Informe Consolidado de Solicitud de Aclaraciones, Rectificaciones y/o Ampliaciones a la Declaración de Impacto Ambiental del Proyecto "Sistema de Almacenamiento de Energía BESS Polpaico"

Nombre del Titular : Jinko Power Chile II SpA.
Nombre del Representante Legal : José Tomás Hurley Rodríguez
Dirección : Miraflores 222, Piso 28 Norte

El presente Informe Consolidado de Solicitud de Aclaraciones, Rectificaciones o Ampliaciones a la Declaración de Impacto Ambiental del proyecto "Sistema de Almacenamiento de Energía BESS Polpaico", contiene las observaciones generadas en virtud de la revisión de la Adenda.

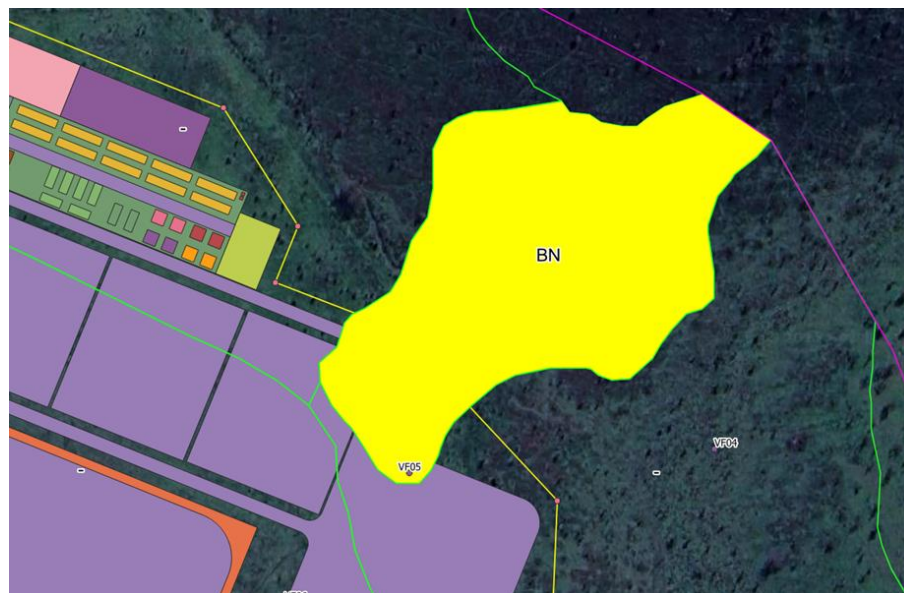
- 3.4. En relación con el punto 4.2.2.3 “Perturbación Controlada de *Grammostola rosea*” del Capítulo 4 de la DIA, se solicita al Titular gestionar la medida de rescate y relocalización dado que la especie se encuentra clasificada como Vulnerable (RCE). Considerando la

reducción de su área de ocupación junto con el alto número de nidos registrados, la medida propuesta de perturbación controlada resulta insuficiente. En este sentido, el Titular deberá presentar la tramitación del PAS 146, asegurando su correcta implementación conforme a la normativa vigente. Asimismo, el proceso de rescate y relocalización deberá cumplir con los Criterios Técnicos para la Aplicación de la Medida de Rescate y Relocalización del SEIA (SEA, 2022) y fortalecer la estrategia. Además, los indicadores de seguimiento deben ser cuantificables para evaluar la efectividad de la medida en relación con la situación inicial de los individuos y minimizar impactos negativos sobre ejemplares en categoría de conservación. EL titular, además deberá seguir los lineamiento de la “Guía Trámite PAS Artículo 146 Reglamento del SEIA” (SEA, 2022)

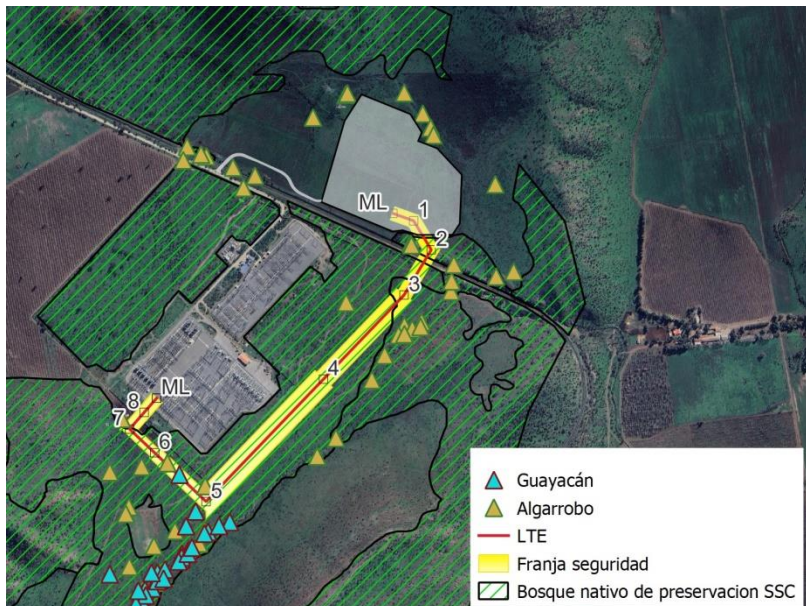
“El día 26 de febrero se efectuaron mediciones en cuatro parcelas ubicadas en el área correspondiente al trazado de la Línea de Transmisión Eléctrica del proyecto, con el objetivo de estimar la densidad y la cobertura de copa arbórea de la formación “Herbazal”, identificada en el Anexo 2.3 de la DIA. A continuación, se detallan los resultados obtenidos:

- *Parcela 1: Parcela rectangular de superficie de 500 m², ubicada cerca de la estructura 3, con una cobertura de copa del 11,11%.*
- *Parcela 2: Parcela rectangular de superficie de 500 m², ubicada entre las estructuras 3 y 4, con una cobertura de copa del 9,99%.*
- *Parcela 3: Parcela circular con un radio de 20 m y una superficie de 1.256 m², con presencia de *Prosopis chilensis* y una cobertura de copa de árboles del 19,25%.*
- *Parcela 4: Parcela circular con un radio de 20 m y una superficie de 1.256 m², con presencia de *Prosopis chilensis* y una cobertura de copa de árboles del 21,30%.*

Los resultados evidencian la presencia de bosque nativo de preservación. Esta conclusión es consistente con lo señalado en el anexo 3.2 del informe de experto del PAS 150, correspondiente a la adenda excepcional del EIA “P.S.F. Don Darío”, el cual cuenta con resolución de calificación ambiental favorable, de fecha 16 de septiembre de 2024.

En la siguiente ilustración se muestra la ubicación de las parcelas evaluadas el 26 de febrero de 2025, junto con las estructuras y el trazado de la línea de transmisión eléctrica, sobre el polígono (shapefile) correspondiente a la formación “Herbazal”, según el Anexo 2.3 de la DIA”.

Fuente: Figura 1-10: Infraestructura comunitaria, Anexo 2.4 de la DIA.

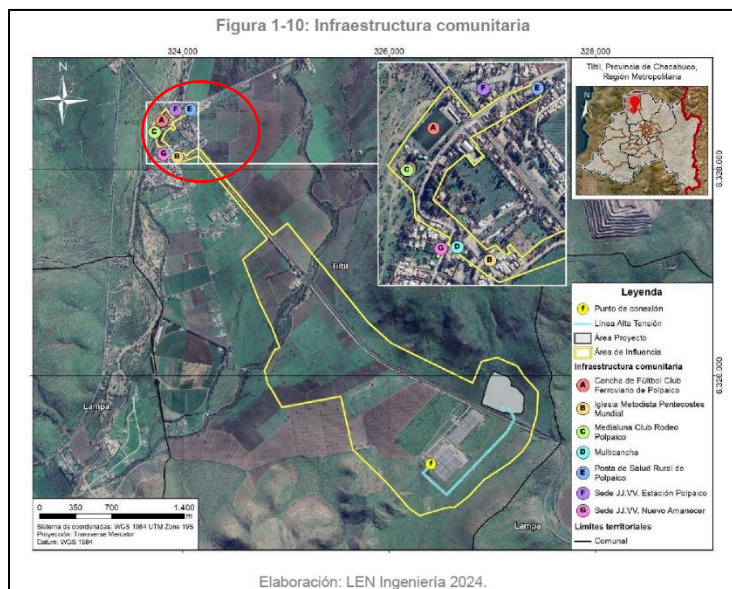
- 4.53. A partir de la figura 1-10 y de las entrevistas realizadas por el titular del Anexo 2.4 de la DIA, donde se mencionan la preocupación por el *“aumento de tránsito y el polvo producido en el camino de acceso al predio”*, además de que la ruta vehicular de entrada y salida del proyecto pasa por la infraestructura comunitaria, por lo que generara emisiones atmosféricas, ruido y vibraciones, se solicita al titular aclarar cuáles serán las medidas que tendrá para no impactar a los sistemas de vida y costumbres de los grupos humanos en el AIMH actualizada, según lo establecido en el artículo 7 del RSEIA. Se recuerda al titular considerar la *Guía Área de Influencia de los Sistemas de Vida y Costumbres de Grupos Humanos en el SEIA* (SEA, 2020), donde se señala *“que si es necesario aclarar que el descarte de impactos a la salud de la población por ruido y emisiones atmosféricas...no es una justificación suficiente para descartar impactos al objeto de protección SVCGH, ya que este solo establece criterios referentes de impactos significativos a los SVCGH afectados, en las circunstancias relacionadas con las letras c) y d) del artículo 7° del RSEIA”*. (Guía Área de Influencia de los Sistemas de Vida y Costumbres de Grupos Humanos en el SEIA. SEA, 2020. p. 41, disponible en el siguiente enlace: https://www.sea.gob.cl/sites/default/files/imce/archivos/2020/03/13/Guia_AI_SVCGH.pdf).
